Stadt Winterthur

Erläuterungsbericht

Verkehrsbaulinien Teilrevision 2024

Anpassung Baulinie Unteres Bühl, Talacker-/Römerstrasse
Anpassung Baulinie Hanspeterweg
Anpassung Baulinie Bettenstrasse, Grundstück Kat.-Nr. VE4843

Situation Baulinienrevision Unteres Bühl

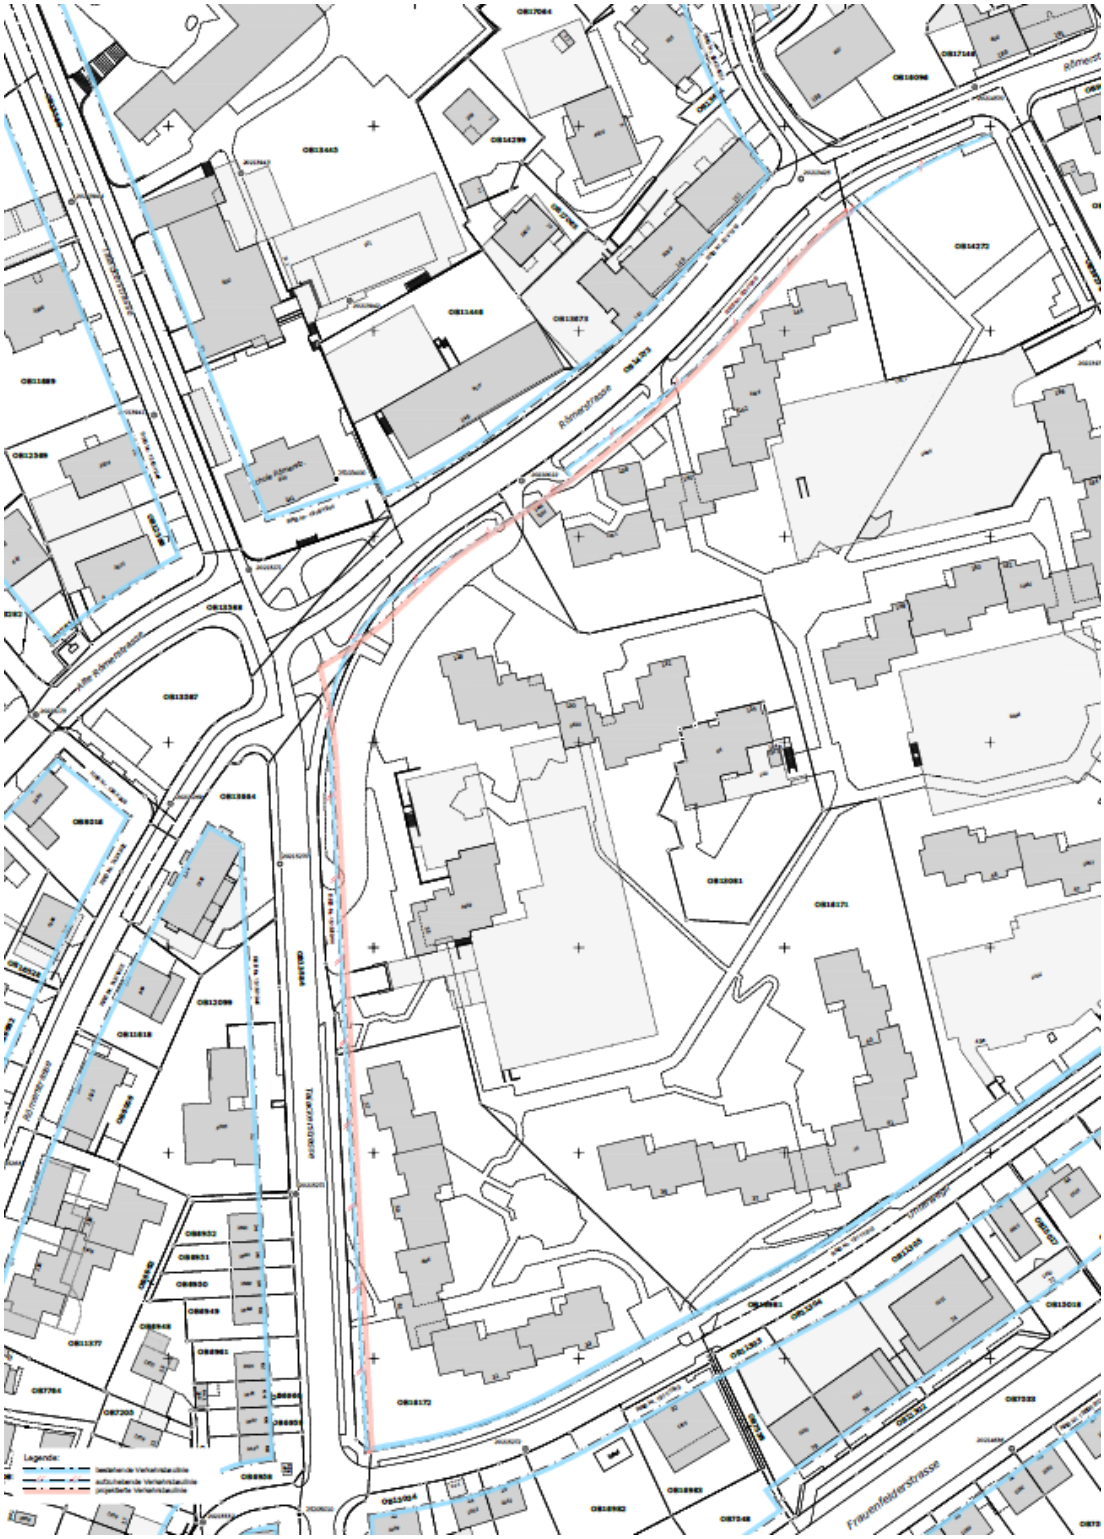
Hinweise AfM ZH	*Berücksichtigung*
Für eine klare Plandarstellung der Baulinienrevision ist der Massstab 1:500 zu wählen. Zudem erschweren die zahlreichen angegebenen Punkte die Lesbarkeit.	Der Plan wurde entsprechend im Massstab 1:500 angepasst.
Der für die Weiterentwicklung der Wohnsiedlung Unteres Bühl entstandene Masterplan sowie das entworfene Richtprojekt schaffen die Grundlagen für die Revision und sind daher unerlässlich für die Beurteilung der Baulinienrevision. Diesbezüglich ist der Erläuterungsbericht mit den entsprechend relevanten Dokumenten zu ergänzen.	Die Erläuterungen wurden um Informationen zum Richtprojekt und zum Synthesebericht der Testplanung ergänzt und der Syntheseplan aus der Testplanung wurde im Bericht eingefügt.
Aus den Unterlagen muss ersichtlich sein, dass die Raumsicherung von 7 m durch die neuen Baulinien mit den Bedürfnissen der Talacker- und der Römertrasse abgestimmt worden ist.	Die revidierte Baulinie verläuft im gleichbleibenden Abstand von 7 m parallel zum Strassenrand, ohne den bisherigen Versatz im Bereich der Römerstrasse. Der öffentliche Strassenraum bleibt damit für allfällige künftige Gestaltungsbedürfnisse ausreichend gesichert. Die bisherige Baulinie verlief in unterschiedlichem Abstand zur Strasse, entlang der Talackerstrasse im Abstand von 6 m, entlang der Römerstrasse im Abstand von 4,5 m bis 7 m und im Kreuzungsbereich im Abstand bis max. 12 m. Aus heutiger verkehrlicher und ge-

Situation Baulinienrevision Hanspeterweg

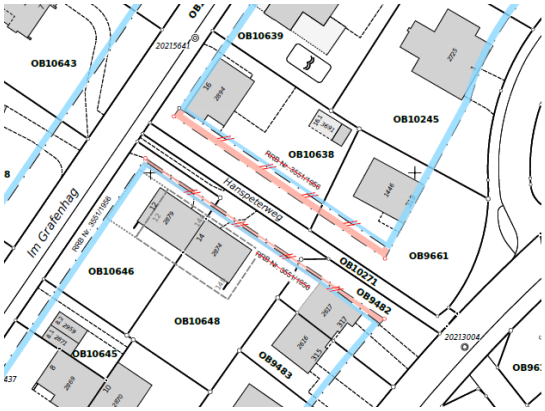
Die Anpassung der Baulinie erfolgt einseitig und führt daher zu einer Privilegierung der Liegenschaften nördlich des Hanspeterweges (neuer Abstand 3.5 m) gegenüber den Liegenschaften südlich dieses Weges (bestehender Abstand ca. 4 m bis 4.7 m). Im Bericht fehlt eine Erklärung für diese Ungleichbehandlung. Diese ist zu ergänzen oder die Baulinienrevision auf beiden Seiten des Weges durchzuführen.

Baulinien, die über ein Quartierplanverfahren festgesetzt worden sind, müssten über das selbe Verfahren revidiert werden. Der Entscheid, ob die untergeordnete Baulinienrevision entlang des Hanspeterweges ausnahmsweise nach § 96 ff in Verbindung mit § 108 PBG abgewickelt werden soll, kann der Stadt Winterthur überlassen werden.

Es werden nun die Baulinien auf beiden Seiten des Weges auf den Wegabstand von 3,5 m verschoben. Damit kann auch die entsprechende Einwendung eines betroffenen Eigentümers berücksichtigt werden (siehe Kap. 4.2).

Da dem Hanspeterweg keine besondere Quartiererschliessungsfunktion zukommt, wird für diese untergeordnete Baulinienrevision aus Gründen der Verhältnismässigkeit auf ein aufwändiges Teilquartierplanverfahren verzichtet.

Situation Baulinienrevision Bettenstrasse

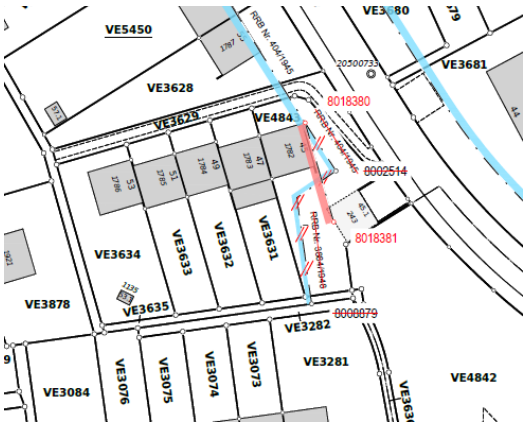
Mit der vorliegenden Revision werden die Baulinien beim Grundstück Kat. Nr. VE4843 teilweise aufgehoben und abgeknickt entlang der Fassade des Gebäudes Vers. Nr. 1782 neu mit einem Abstand zur Bettenstrasse bis ca. 11,3 m festgesetzt. Das Bedürfnis einer Raumsicherung von mehr als 11 m ist weder im Bericht ausgelegt noch von einem allfälligen geplanten Ausbauprojekt der Strasse gestützt. Wir weisen darauf hin, dass die Schaffung eines gleichen Spielraumes für eine bauliche Erweiterung wie auf den Nachbarparzellen (die sich nicht einmal entlang der Strasse befinden), wie im Bericht ausgeführt wird, nicht zu den Aufgaben einer Verkehrsbaulinie gehört.

Die Herleitung der Baulinienanpassung wird im Bericht eingehender begründet.

Baulinien haben neben der Sicherung der Bedürfnisse des Verkehrs immer auch städtebauliche Auswirkungen, die zu berücksichtigen sind. Alle drei beantragten Baulinienänderungen haben städtebauliche Gründe.

Mit der beantragten Änderung kann sowohl der Raumsicherung für den öffentlichen Strassenraum wie auch dem Interesse der Grundeigentümerschaft an einer besseren Überbaubarkeit ihrer Parzelle entsprochen werden ohne die erhaltenswerte städtebauliche Setzung der bestehenden Reihenhaussiedlung zu verunklären. Die ebenfalls geprüfte Verlegung der Baulinie parallel zur Strasse wurde

aus städtebaulichen Gründen verworfen. Diese Varianten hätte einen abgewinkelten Anbau an das bestehende äussere Reihenhaus zur Strasse hin ermöglicht, was die städtebauliche Setzung der bestehenden Reihenhaussiedlung verunklärt hätte.
